Visite de contrôle-périodique (chapitre 6.5)

N° rapport: 33/01122025/53798/61479/2

Adresse d'inspection: leperstraat 40, 8930 Menen (België)
Type: Visite de contrôle-périodique (chapitre 6.5)

Tableau électrique

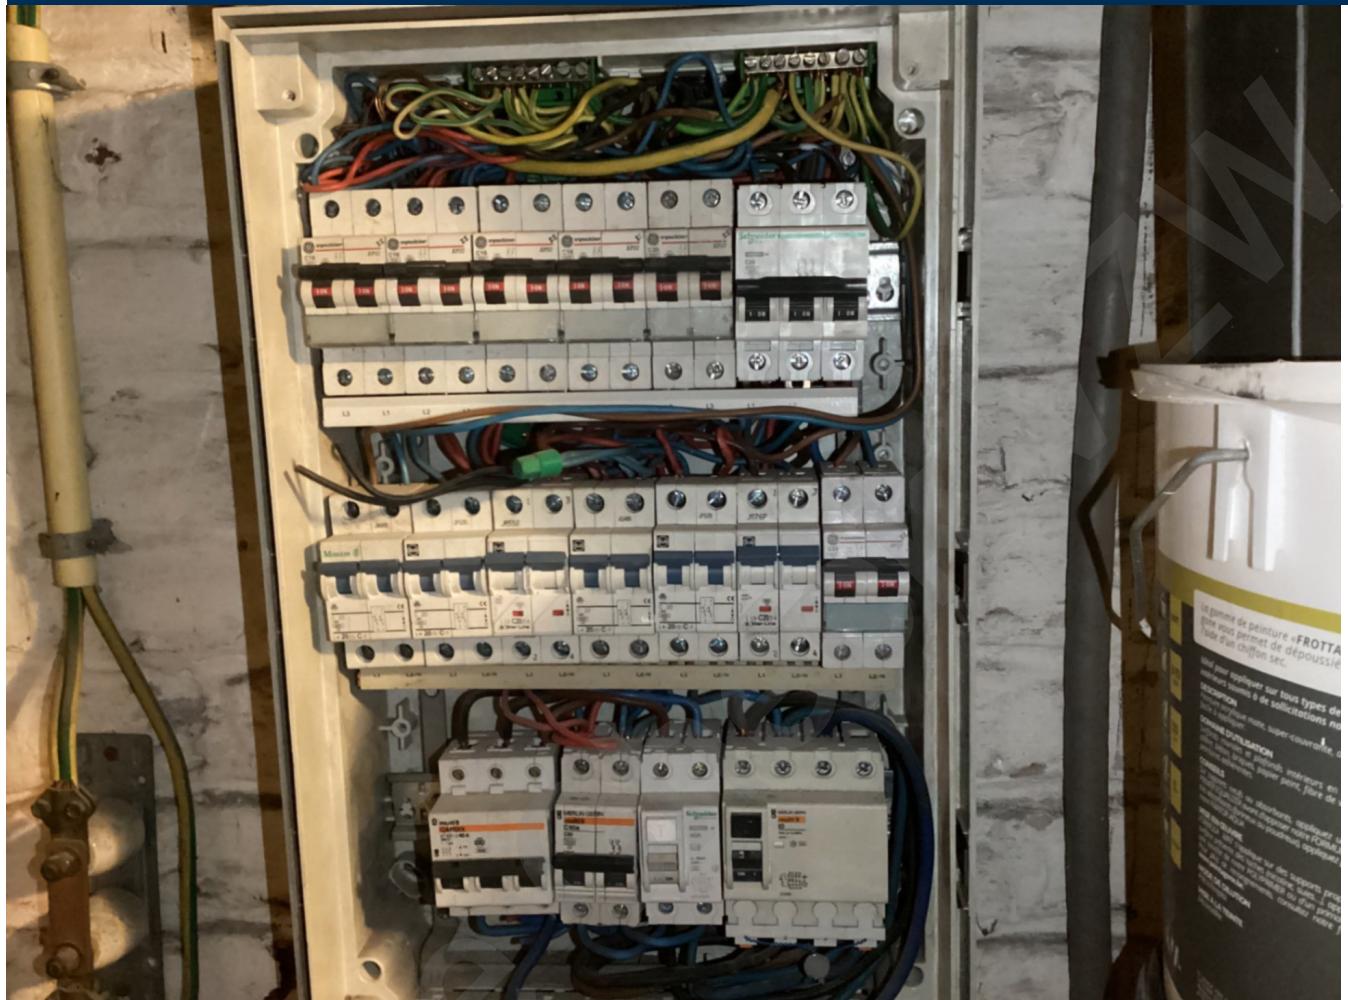
- Le tableau électrique est insuffisamment marqué ; triangle de signalisation/ tension de service/ ou repérages individuels manquent. - oAfd 3.1.3.3; Afd 9.4.1

- Les tableaux électriques doivent être munis d'une porte. - oAfd 4.2.2.3; oAfd 4.2.2.1.b; oAfd 5.3.5.1
 - Le schéma unifilaire et/ou le plan de position de l'installation électrique ne sont pas présent. - oAfd 3.1.2.1

- L'identification des dispositifs de protection, des bornes de raccordement des circuits, n'est pas effectuée avec des repérages. - Afd 3.1.3
 - Le degré de protection des enveloppes dans les lieux ordinaires n'est pas au moins égal à IPXX-B ou IPXX-D dans les lieux ordinaires accessibles au public. - oAfd 4.2.2.3

- Les parties actives nues et accessibles dans le tableau électrique sont insuffisamment obturées. - Afd 5.2.6; oAfd 4.2.2.3
 - Le tableau électrique n'est pas équipé d'une plaque de protection. - oAfd 5.3.5.1
